DOCUMENTS D'APPEL D'OFFRES

ADDENDA 01

Travaux d'entretien du cours d'eau
Petite rivière Bernier, Branche 3

Dossiers 22-083-026

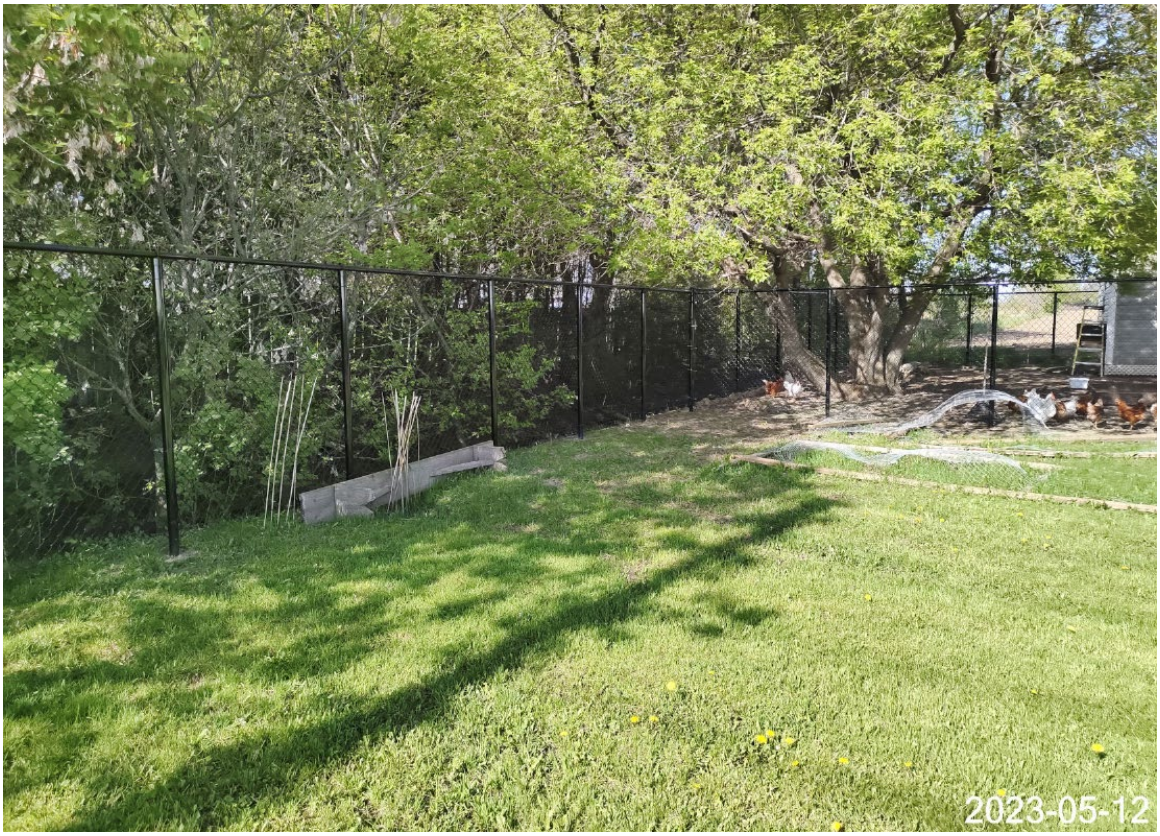
Concernant la clôture à maille présente sur le terrain du matricule 2115-21-0129 situé en rive gauche, en amont du Chemin du Grand Bernier Sud, l'Entrepreneur sera responsable de procéder à tous les travaux requis en lien avec celle-ci (section transversale ou longitudinale au cours d'eau) incluant sa remise en état et celle du terrain. La méthode de travail et la machinerie utilisée est au choix de l'Entrepreneur. Tous les frais engendrés par cette clôture doivent être inclus à l'item 1 du bordereau de soumission.

Les arbres dans le talus pourront être coupés, mais pas les deux gros arbres situés sur le terrain en bordure du cours d'eau.

Une borne d'arpentage est présente dans le cours d'eau, cette dernière devra demeurer en place ou être réinstallée exactement au même endroit.

Les photographies ci-dessous permettent de visualiser l'endroit mais l'Entrepreneur demeure responsable de visiter les lieux pour l'établissement de sa méthode de travail et de son prix.
